高浜発電所 安全審査資料
4
2022年1月21日

高浜発電所 1 号炉、2 号炉、3 号炉及び 4 号炉 原子炉設置変更許可申請書 新旧比較表

関西電力株式会社

第 2.1.1 図 管理区域及び保全区域図

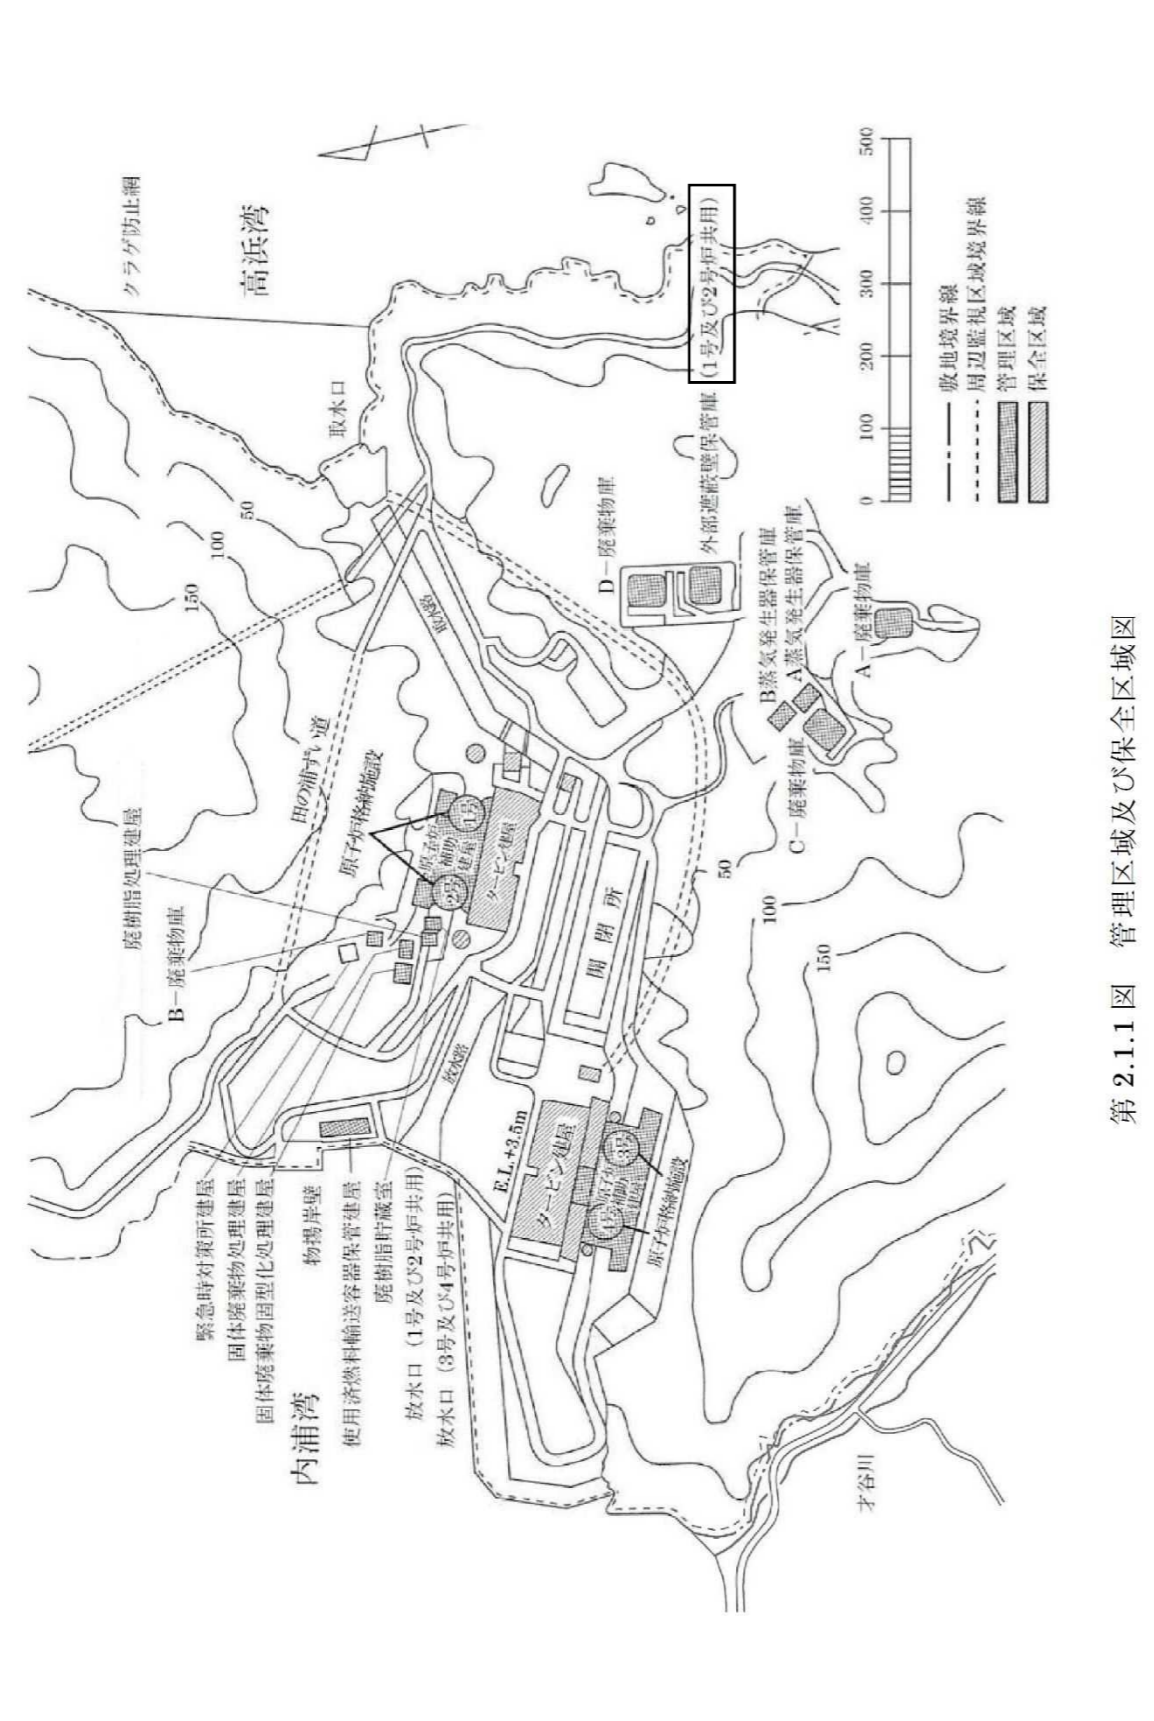
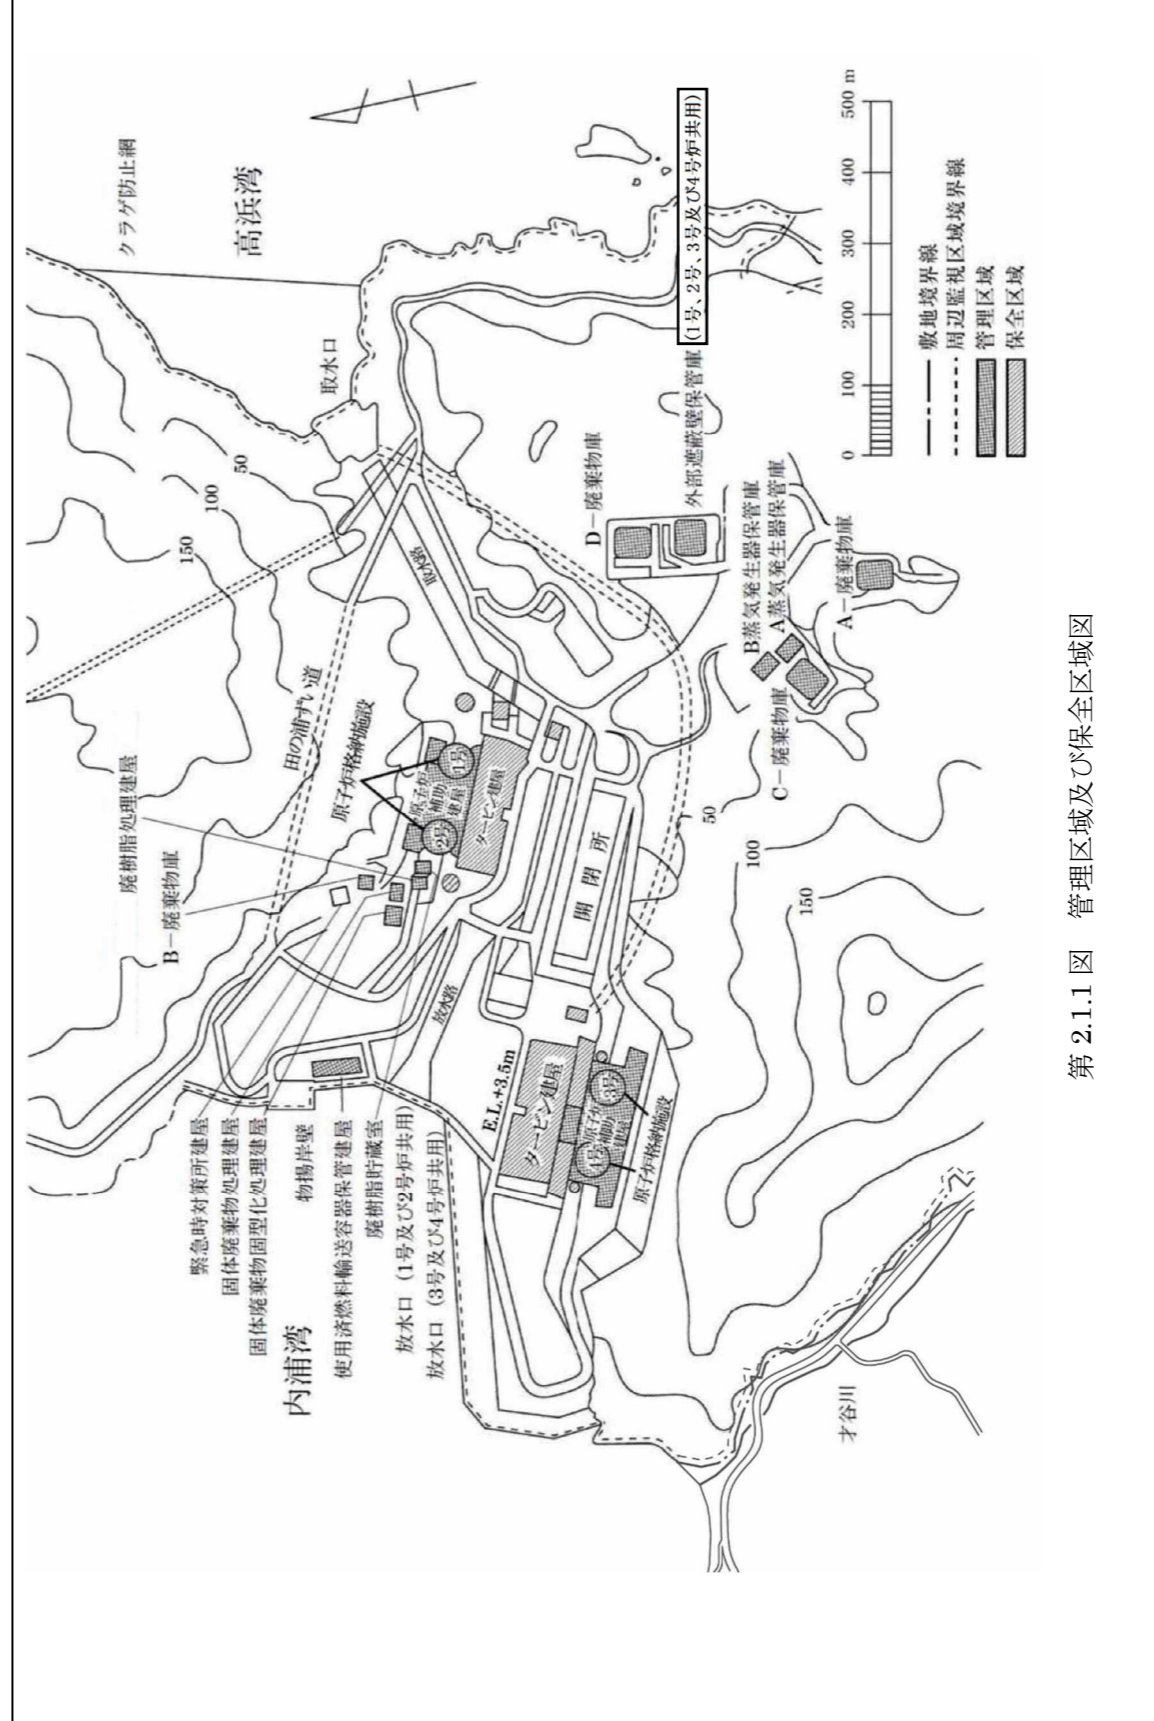
外部遮蔽壁保管庫の共用化

第 2.1.1.1 図 管理区域及び保全区域図

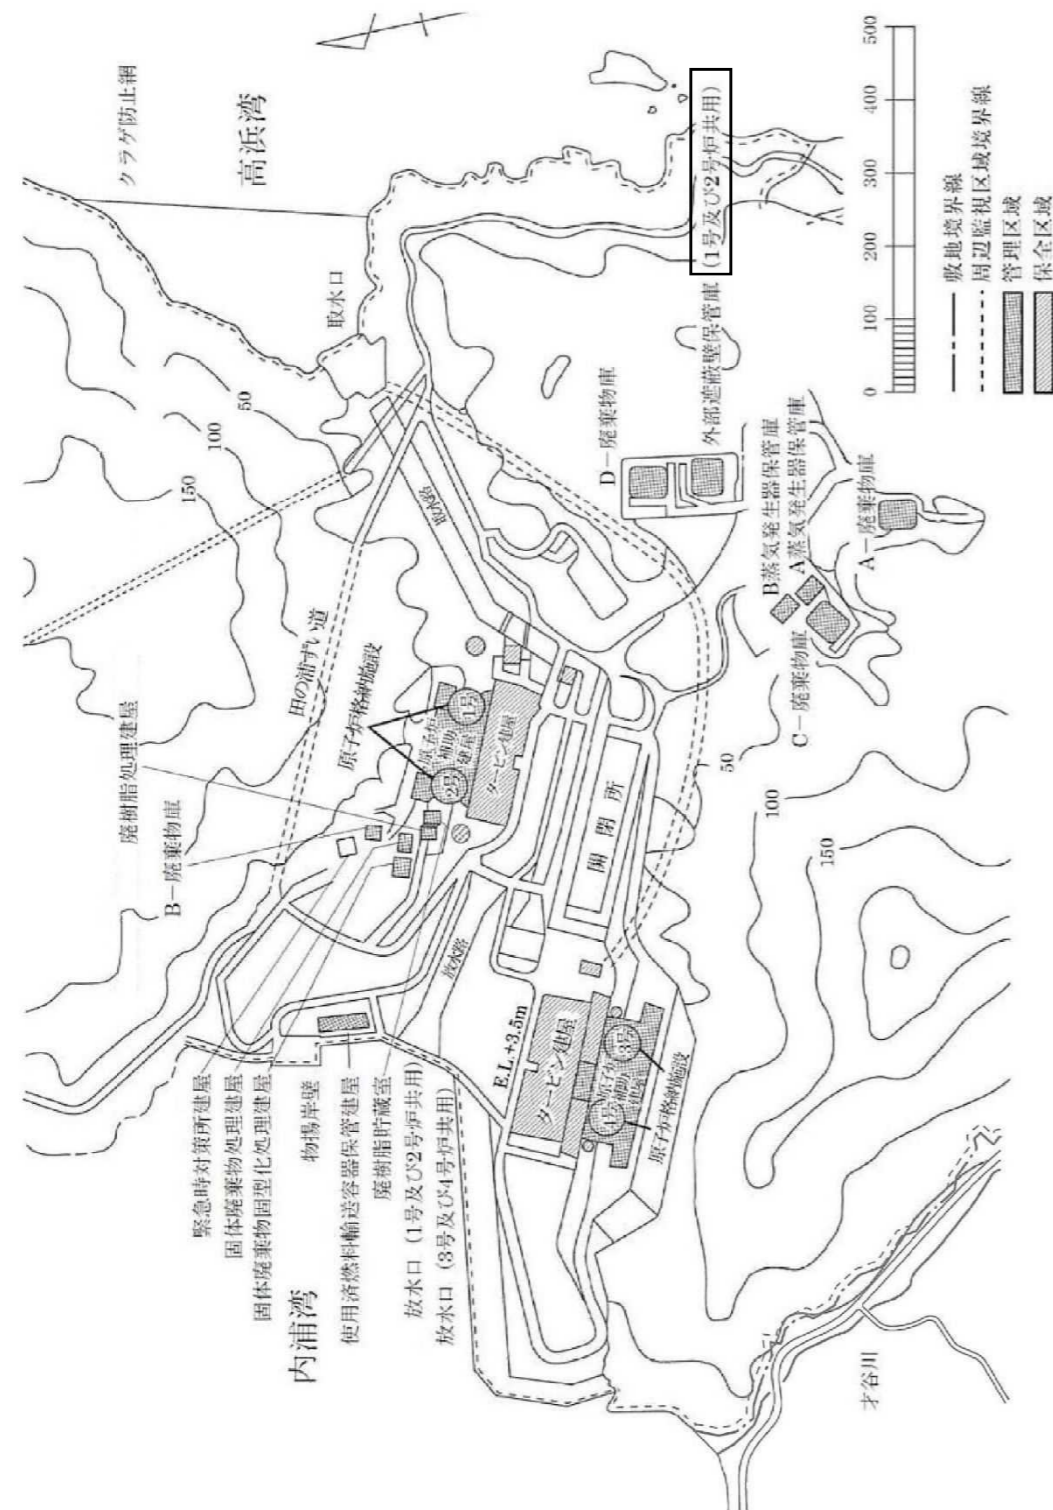
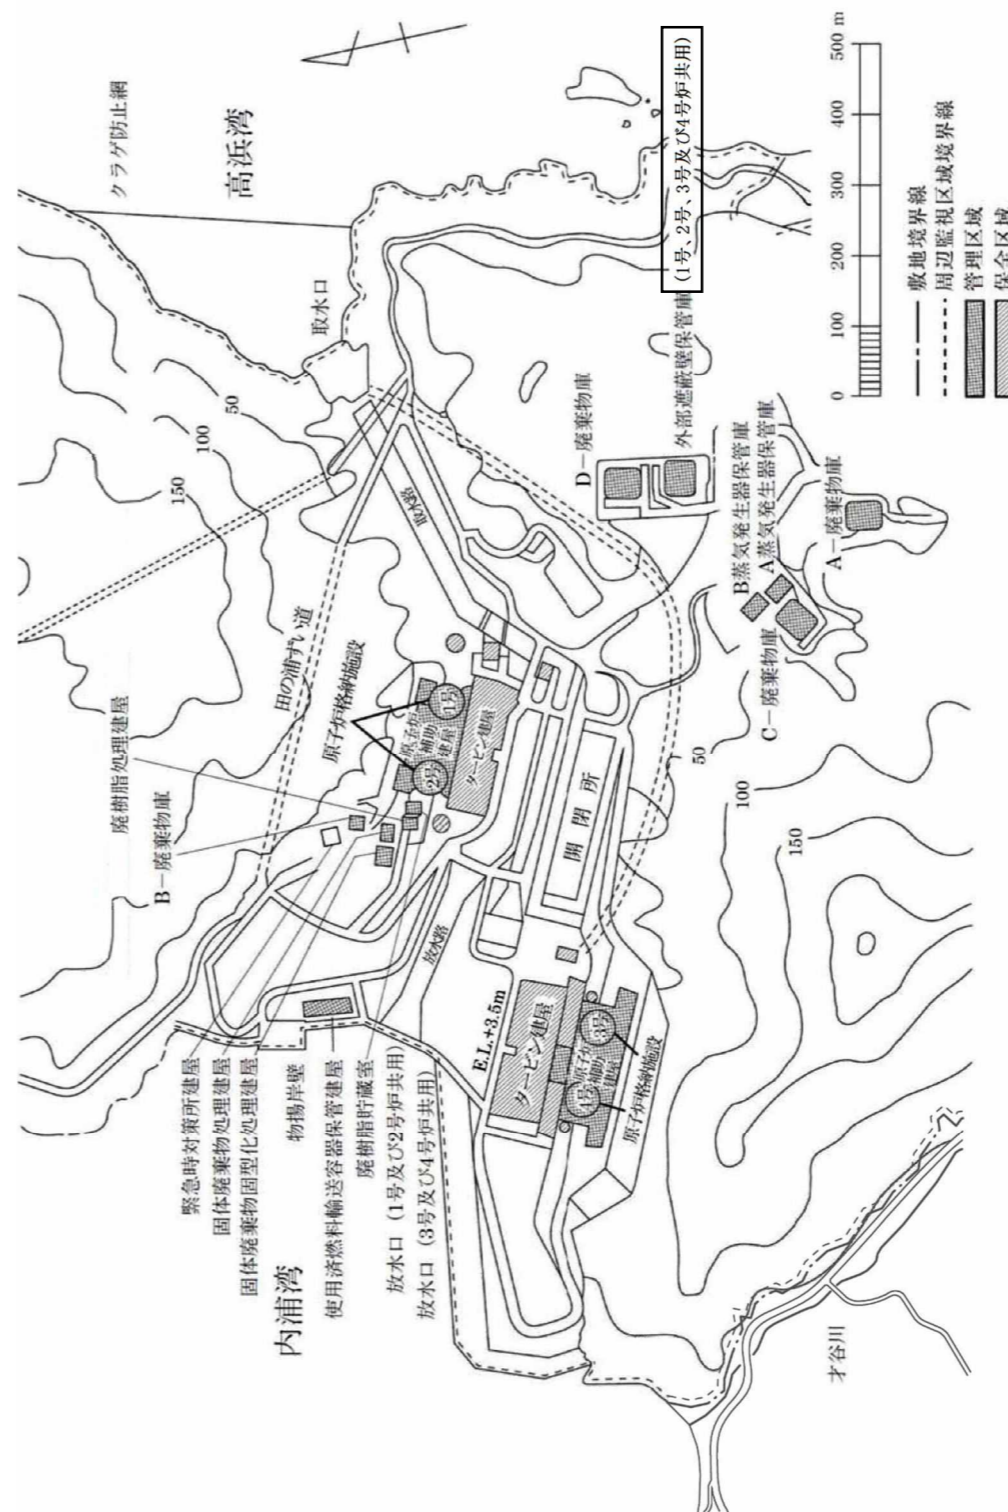
外部遮蔽壁保管庫の共用化

第 2.1.8 図 周辺監視区域図

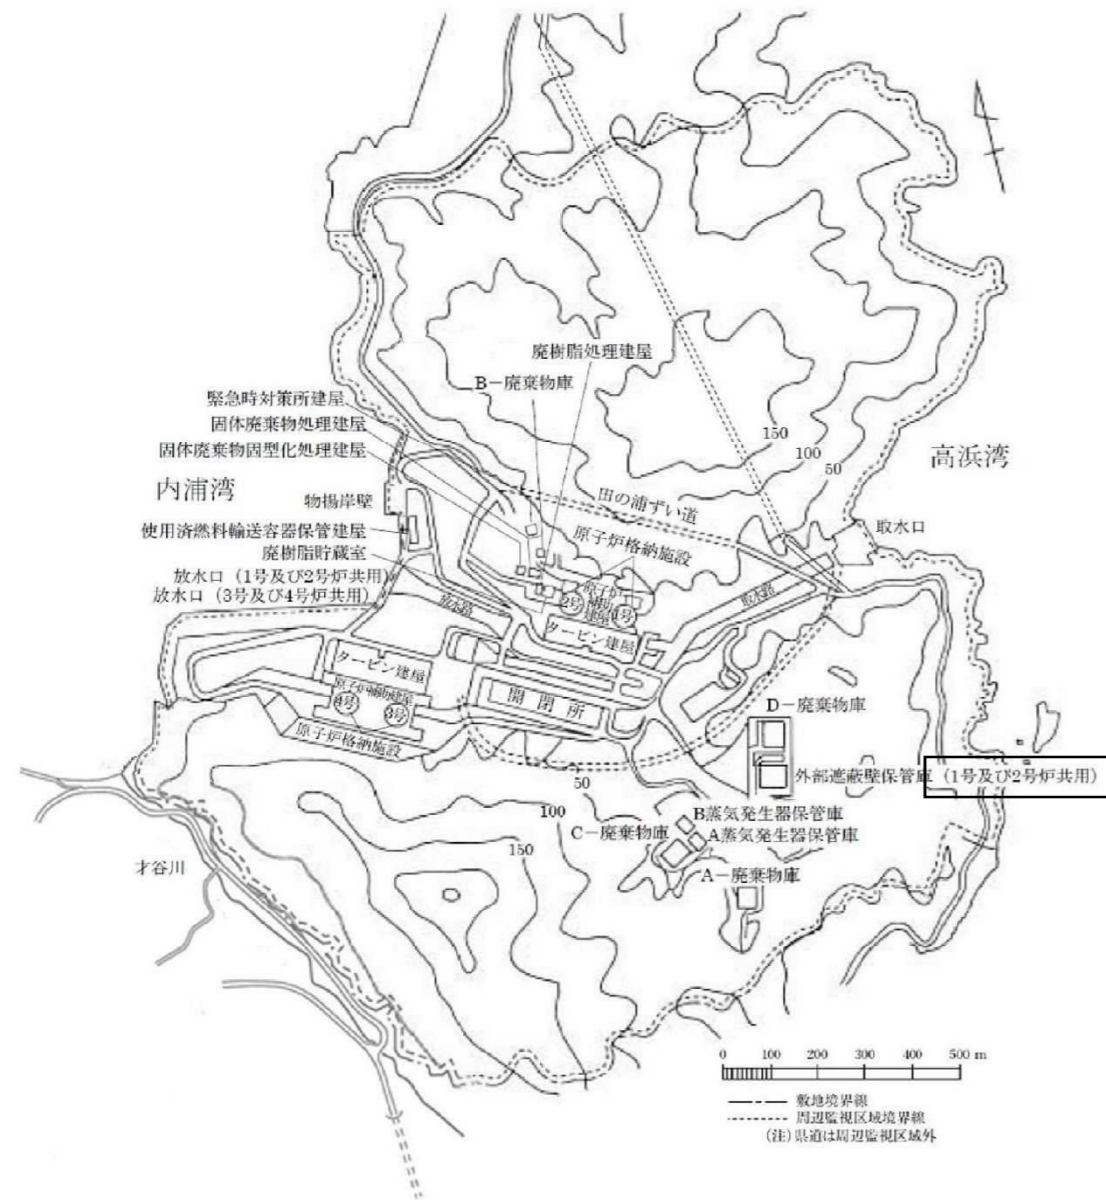
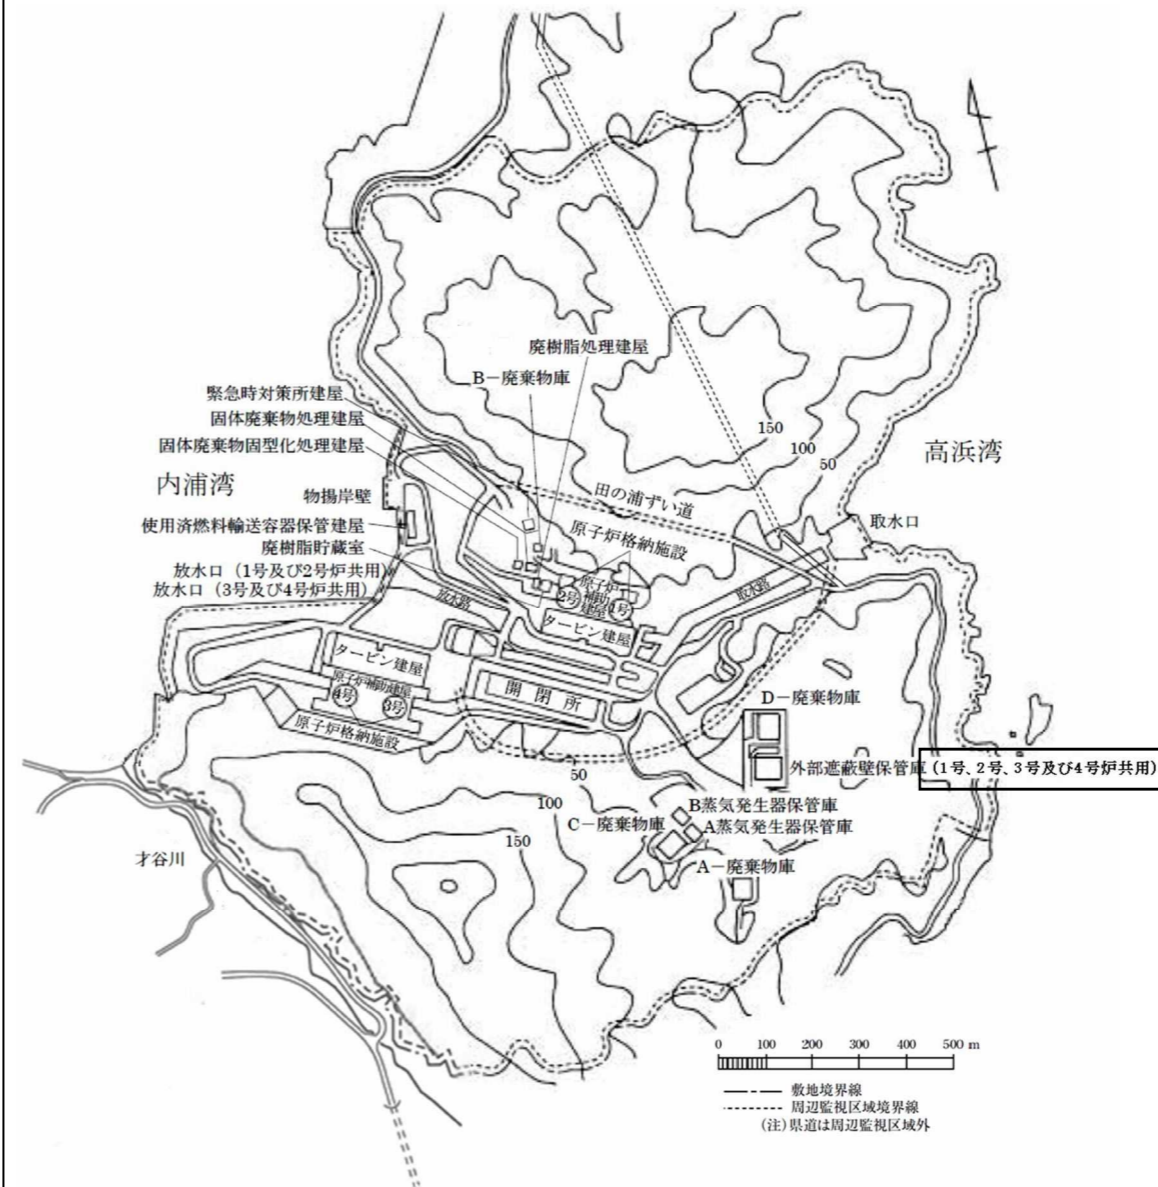
外部遮蔽壁保管庫の共用化
